Valutazione di Impatto Ambientale integrata con la Valutazione di Incidenza

Istanza per il rilascio del provvedimento di VIA e del Provvedimento Autorizzativo Unico Regionale ai sensi dell'art. 27 bis del D. Lgs. n. 152/2006 e ss.mm.ii. relativa al “progetto costruzione impianto produzione energia elettrica da fonte eolica di 5 aerogeneratori con pot di 30 MW e opere di connessione alla RTN, sito nei Comuni di Andretta e Guardia Lombardi”.

CUP: 9775 - Proponente: ENGIE AGL SRL

Figura 51 – Distanza minima tra gli aerogeneratori di progetto

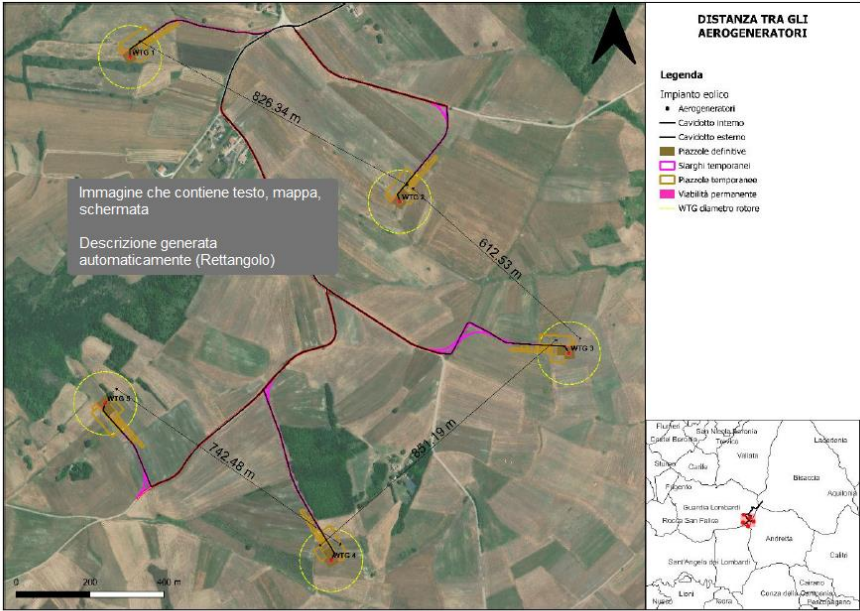
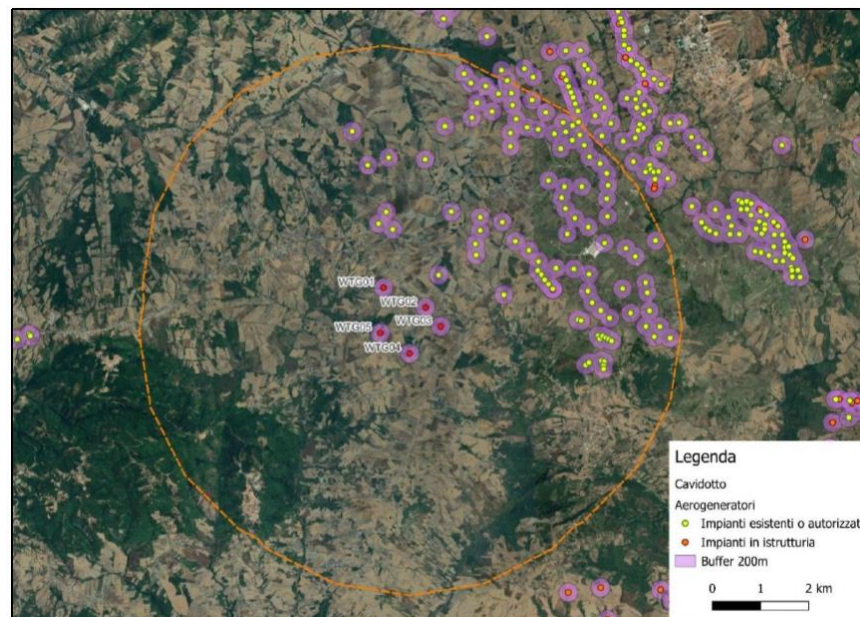
13	Si chiede di calcolare la inter distanza intercorrente, in un adeguato intorno del progetto in esame (buffer di 5 km), tra gli aerogeneratori in progetto e gli	Nell’elaborato “VINCA Valutazione di Incidenza Ambientale rev01”, sono stati esaminati i corridoi di volo più frequentemente adoperati alla fauna rilevata in campo (Figura 39 “rete ecologica Campania”) ed è stato valutato lo spazio utile tra gli aerogeneratori di progetto e gli impianti esistenti, autorizzati o in istruttoria (Tabella 27, Figure 51 – 52).	<u>Si ritiene il riscontro esaustivo</u>

Inoltre, nell'elaborato EG_29 è stata riportata l'iter distanza tra l'impianto in esame e gli impianti esistenti sul territorio.
